添付資料 1

修正計画図

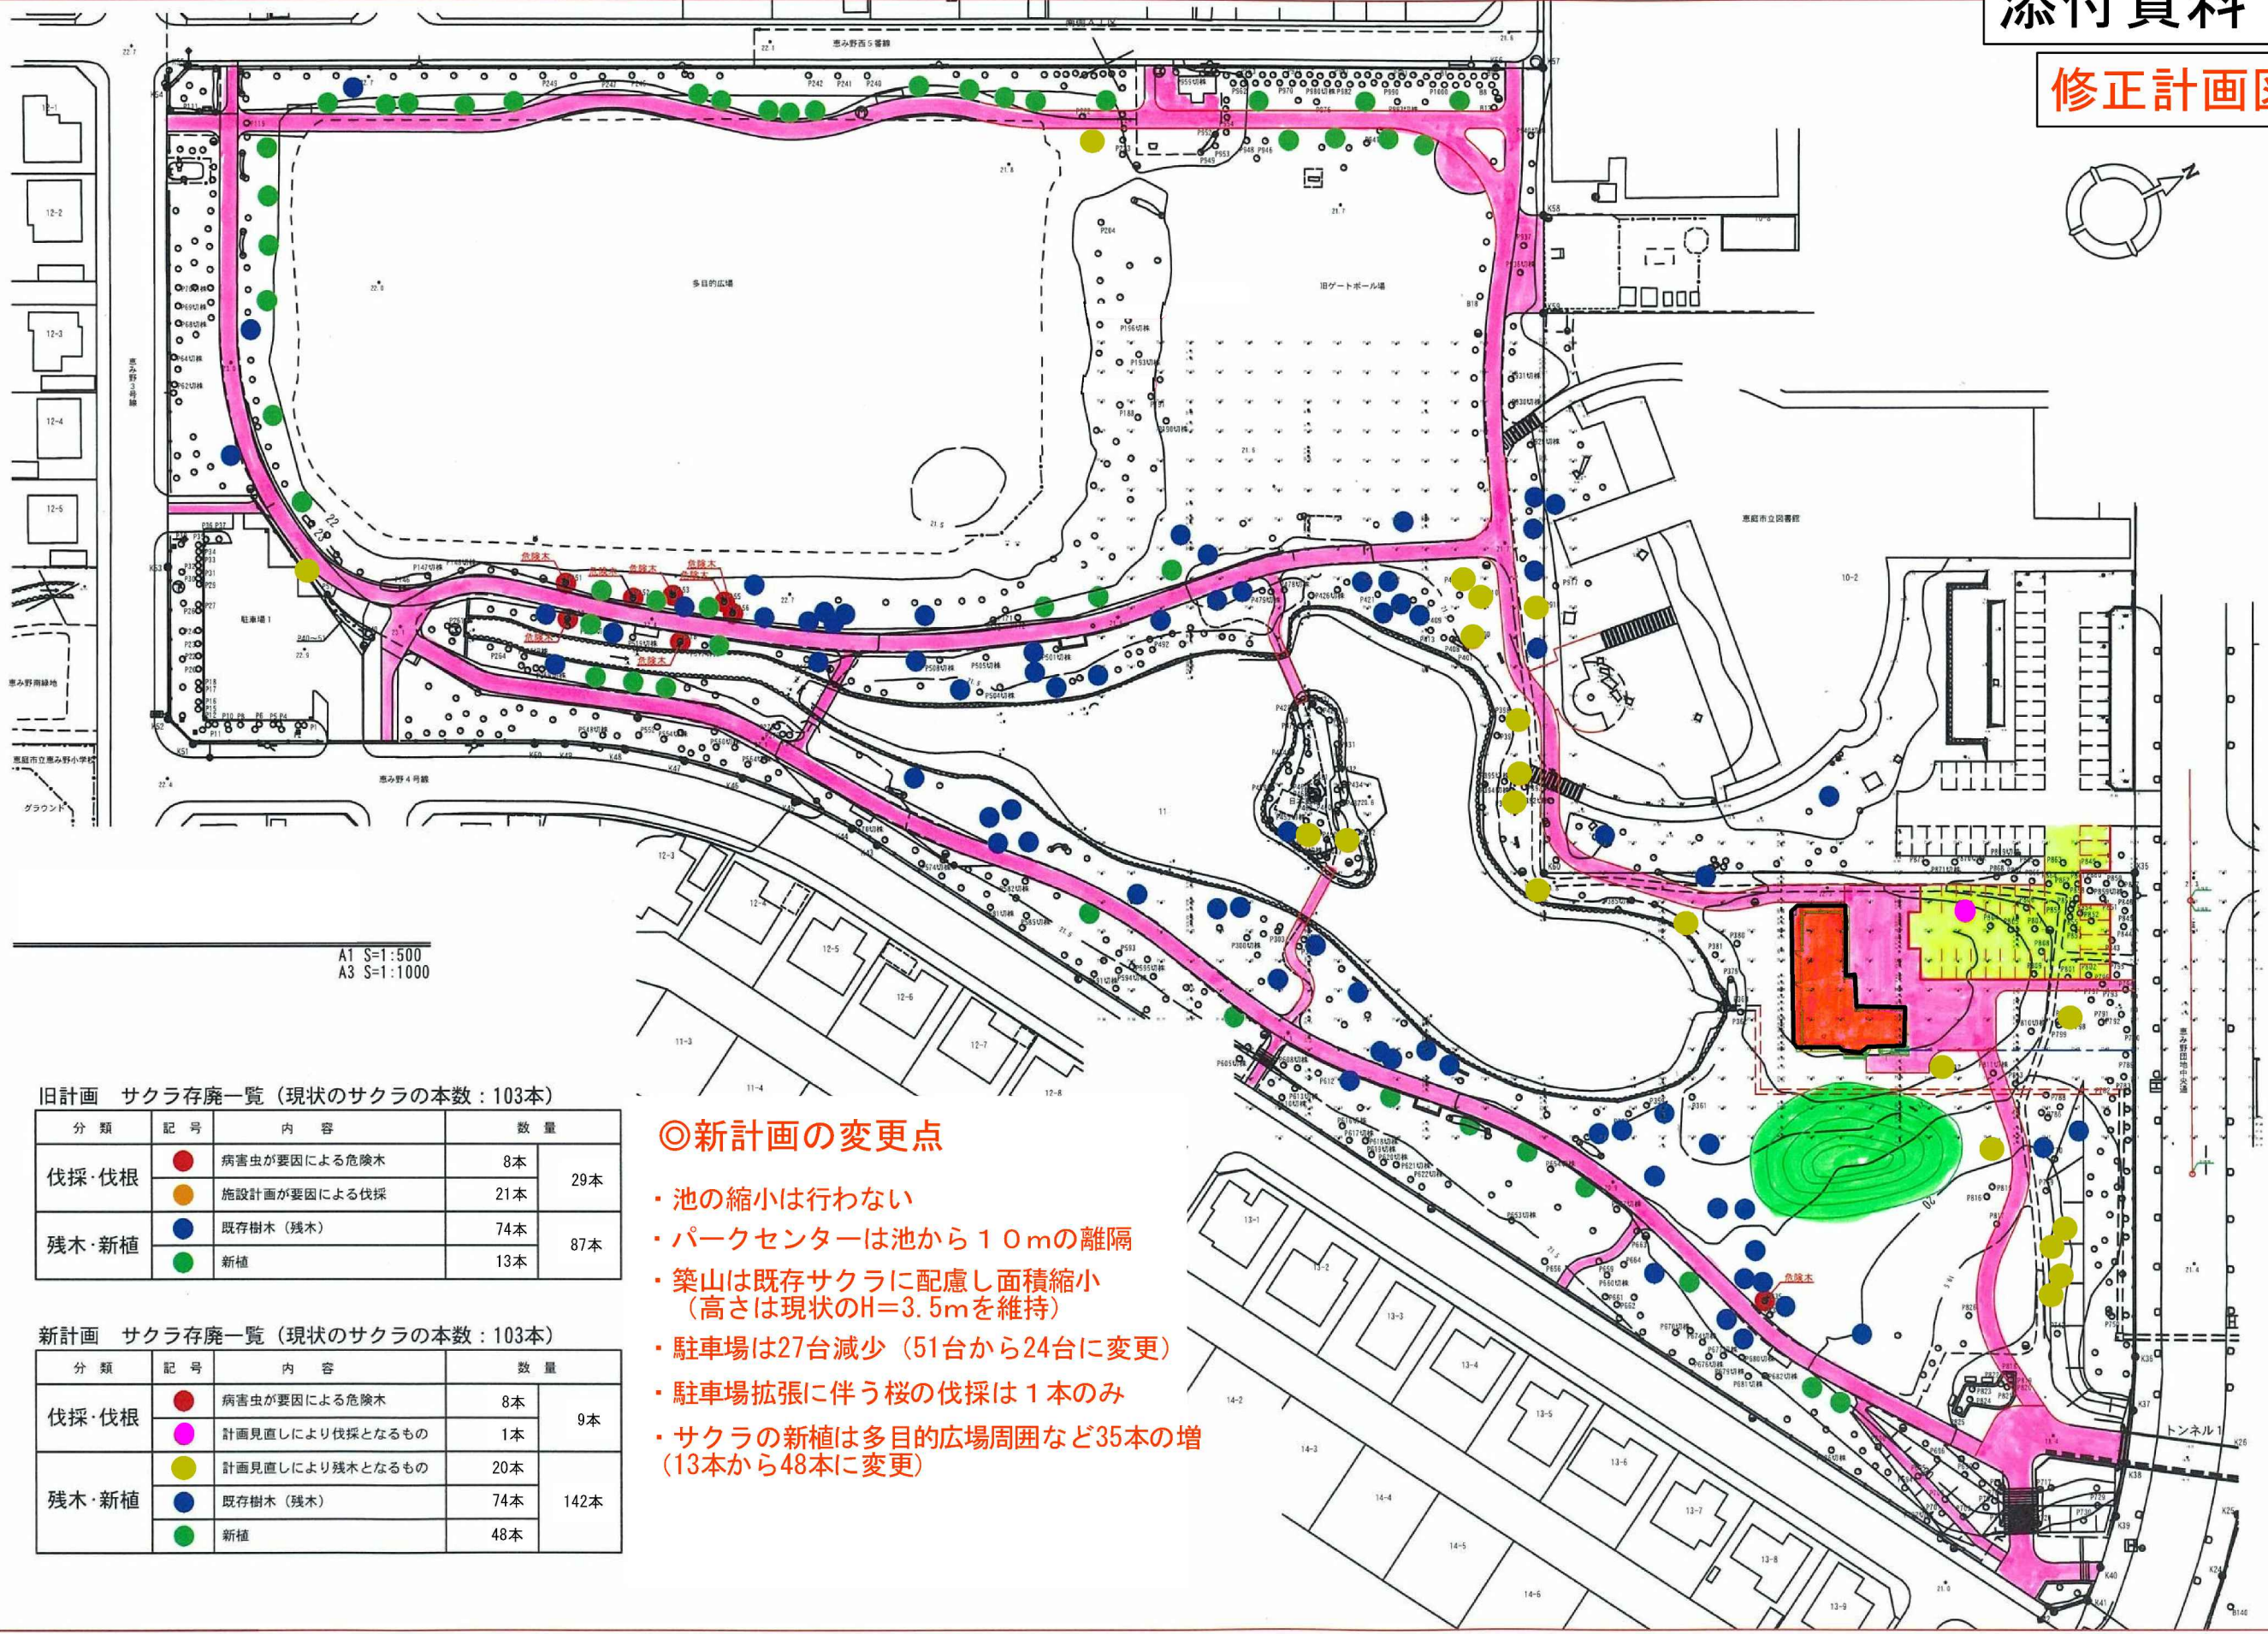
◎新計画の変更点

- ・池の縮小は行わない
- ・パークセンターは池から10mの離隔
- ・築山は既存サクラに配慮し面積縮小（高さは現状のH=3.5mを維持）
- ・駐車場は27台減少（51台から24台に変更）
- ・駐車場拡張に伴う桜の伐採は1本のみ
- ・サクラの新植は多目的広場周囲など35本の増（13本から48本に変更）

新計画 サクラ存廃一覧（現状のサクラの本数：103本）

分類	記号	内容	数量	
伐採・伐根	●	病害虫が要因による危険木	8本	9本
	●	計画見直しにより伐採となるもの	1本	
残木・新植	●	計画見直しにより残木となるもの	20本	142本
	●	既存樹木（残木）	74本	
	●	新植	48本
